**Abwägungstabelle über die Stellungnahmen und Anregungen aus der Beteiligung der Öffentlichkeit gem. § 3 Abs. 2 und § 4 Abs. 2 BauGB (Abwägungs- und Satzungsbeschluss) zum vorzeitigen vorhabenbezogenen Bebauungsplan "Solarpark Weißewarte"**

**2. Beteiligte Behörden gem. § 4 Abs. 2 BauGB**

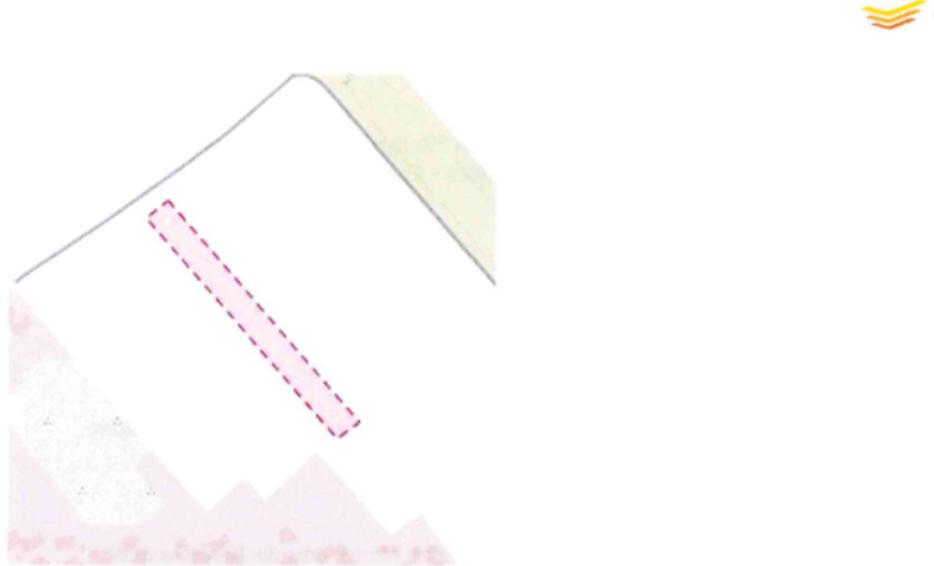
Lfd. Nr.	Beteiligte Stelle	Stellungnahmen	Abwägungsvorschlag
5.	Avacon AG Bahnhofstraße 13 39307 Genthin  09.07.2024	<p>... die uns übersandten Unterlagen zum oben genannten Sachverhalt haben wir in Hinblick auf unsere Belange überprüft.</p> <p>Wir gehen davon aus, dass durch den Bebauungsplan bzw. dessen späteren Umsetzung der Fortbestand der vorhandenen Netzanlagen im ausgewiesenen Gebiet gesichert ist. Darin eingeschlossen sind der Betrieb, die Wartung und die Instandhaltung der Netzanlagen nach den gültigen anerkannten technischen Regeln und Normen sowie den gesetzlichen Bestimmungen.</p> <p>Weitere Anregungen bzw. Bedenken sind aus unserer Sicht nicht vorzubringen. Wir hoffen, Ihnen die zur weiteren Bearbeitung notwendigen Informationen gegeben zu haben, stehen jedoch für Rückfragen gern zu Ihrer Verfügung.</p>	<p><b>Die Hinweise werden zur Kenntnis genommen.</b></p>

Lfd. Nr.	Beteiligte Stelle	Stellungnahmen	Abwägungsvorschlag
	<ul style="list-style-type: none"> <li>• Strom</li> </ul>
